Riferimento: Autorizzazione Integrata Ambientale per l'esercizio dell'installazione ITAL GREEN ENERGY e CASA OLEARIA ITALINA di Monopoli (BA). Autorizzazione Ministeriale D.M.0000331del 23/11/2016.

Oggetto: Attività ispettiva ex art. 29-decies, comma 3, del D.Lgs. 152/06 e s.m.i. – Anno 2020
Trasmissione della Relazione sugli esiti del controllo (ex comma e) dell'Allegato A "Modalità di coordinamento per lo svolgimento delle attività" della Convenzione Quadro ISPRA – ARPA).

Relazione sugli esiti del controllo
(lettera e) dell'Allegato A "Modalità di coordinamento per lo svolgimento delle
attività" della Convenzione Quadro ISPRA – ARPA)
Attività ispettiva ex art. 29-decies del Dlgs 152/06 e s.m.i., commi 3 e 11

ITAL GREEN ENERGY S.R.L. E CASA OLEARIA ITALIANA S.P.A.
Installazioni interconnesse

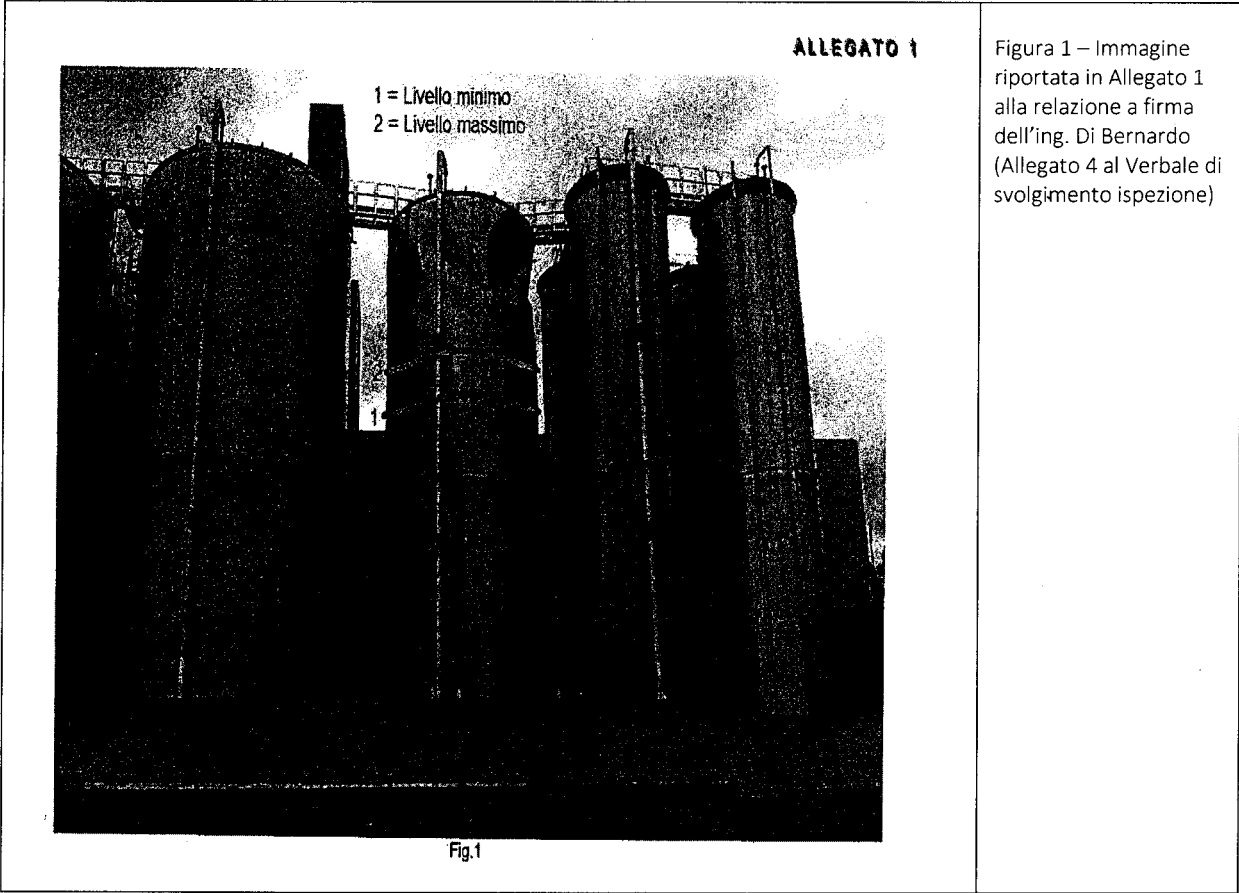
Analizzando a campione la documentazione acquisita, in riferimento alla determinazione delle sostanze odorigene e della concentrazione di odore sul camino E1-IGE, si ribadisce quanto su riportato in relazione ai valori di concentrazione di odore.
